## Krycí list ZBV

Název Stavby dle SoD: <b>II/118 Kladno, oprava mostu ev. č. 118-042 přes Huťskou ulici – dokončení díla</b> Název stavebního objektu/provozního souboru (SO/PS): <b>SO 101 Pozemní komunikace II/118</b>	Číslo SO/PS / / pořadí Změny SO/PS: <b>SO 101/1</b>	Číslo ZBV: <b>1</b>
---	---	------------------------

**Oznámení Zhotovitele o vzniku Změny na stavbě „II/118 Kladno, oprava mostu ev. č. 118-042 přes Huťskou ulici – dokončení díla“ s dopadem na cenu Díla.**

# **FOTODOKUMENTACE**

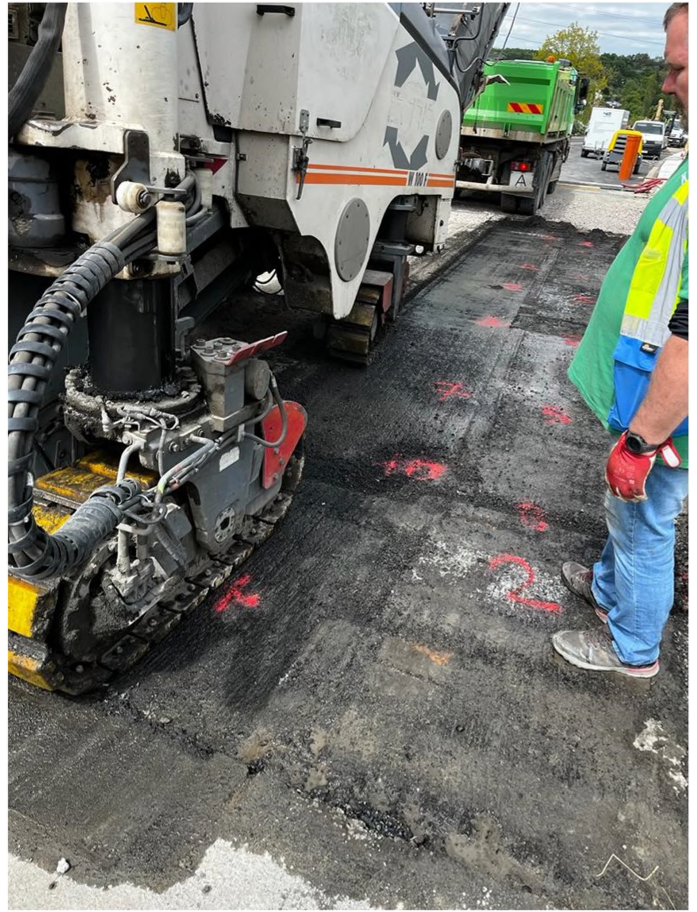
(zaměření stávajícího odfrézování)

Dnešního dne bylo na podnět zhotovitele provedeno měření hloubky frézování asfaltových vrstev na obou předpolích. Jedná se o kontrolu stavu po realizační firmě Etapy I.

Měření bylo provedeno ručně, mezi horní hranou asfaltu v podélné spáře vozovky k hraně obruby na vnější straně vozovky. Následně byly v rastru 1 x 1 m měřeny vzdálenosti od provázku k vyfrézované vozovce. Nutná hloubka dodatečného frézování byla vyznačen sprejem na vozovku.

**V průměru je nutné na výše uvedené ploše odfrézovat 35 mm asfaltových vrstev.**  
(naměřeny hodnoty od 1 cm do 10 cm)

Aby bylo možno provést vozovkové vrstvy dle projektové dokumentace, musel zhotovitel zajistit dodatečné frézování asfaltových vozovkových vrstev na obou předpolích. Průměrná hloubka dodatečného frézování činila 35 mm.
